Nuovo impianto per la produzione  
di energia eolica “Bruncu ‘e Niada”  
nel comune di Ballao (SU)

INTEGRAZIONI ALLA SINTESI NON  
TECNICA

Rev. 0.0

Data: Febbraio 2022

Figura 1 - Alternativa di layout proposta rispetto alla configurazione di progetto agli atti

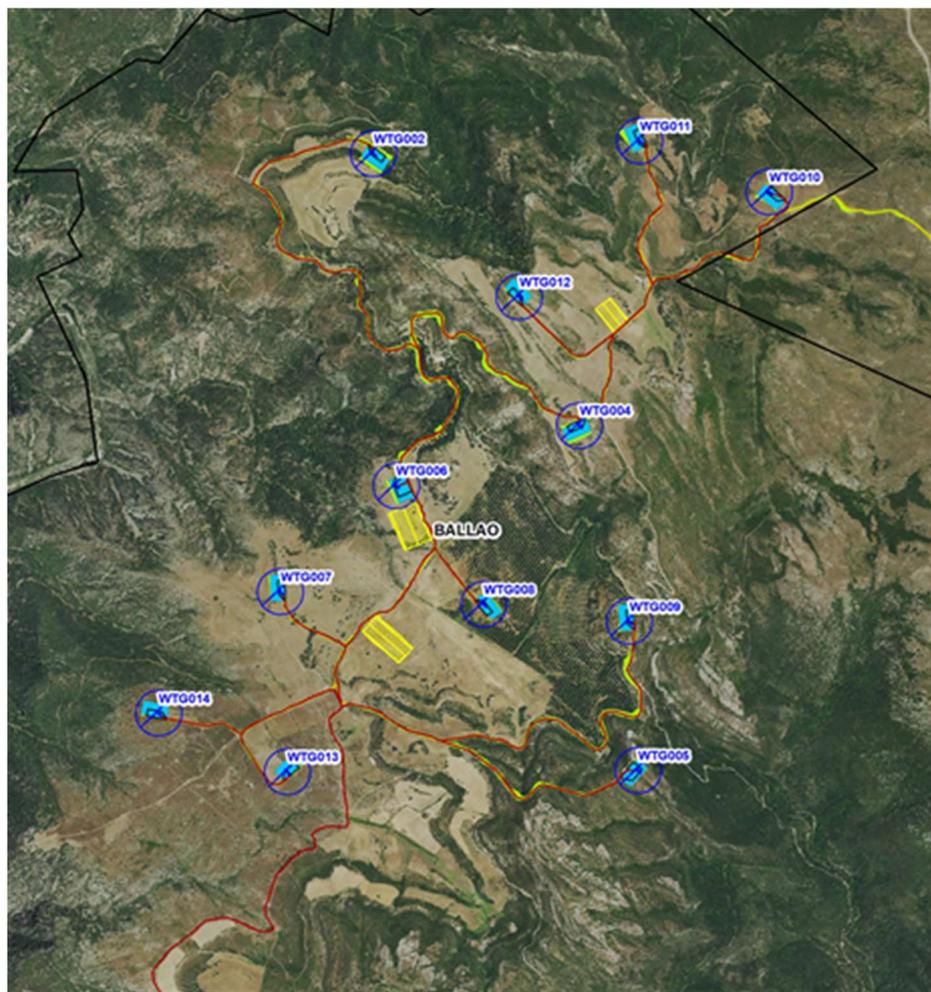
D'altro canto, la proponente - anche a seguito di un approfondimento delle soluzioni e delle opportunità offerte dal rapido sviluppo della tecnologia dell'eolico e perseguendo l'obiettivo di conseguire una ulteriore mitigazione dell'impatto ambientale e ottimizzazione del bilancio costi-benefici - sulla scorta delle risultanze scaturite dalle analisi e valutazioni suppletive richieste nell'ambito della predisposizione delle presenti integrazioni, ha positivamente valutato la possibilità di un ridimensionamento del layout di progetto con l'eliminazione delle WTG con identificativi 001 e 003, incluse le annesse opere accessorie (viabilità di accesso e cavidotti). Tale scelta consegue, principalmente, all'esigenza di mitigare i potenziali impatti a carico delle risorse avifaunistiche dell'area.

In prossimità dell'importante dislivello ai margini delle vallate degli affluenti del *Rio Flumineddu (Rio Cuili e Ierru e Accu sa Iscu)*, possono, infatti, formarsi correnti ascensionali di aria calda che vengono sfruttate dai volatili per i loro spostamenti. Eliminare dunque le suddette turbine ridurrebbe significativamente la probabilità di collisione dell'avifauna con gli aerogeneratori

In quest'ipotesi, la configurazione di progetto passerebbe dunque da 14 aerogeneratori inizialmente previsti a 12 installazioni. Sotto il profilo energetico e funzionale, tale opzione è conseguibile attraverso l'impiego di aerogeneratori della classe di potenza unitaria 7,2 MW, oggi disponibili sul mercato, ferme restando le caratteristiche geometrico-dimensionali (170 metri di diametro, 135 metri di mozzo).
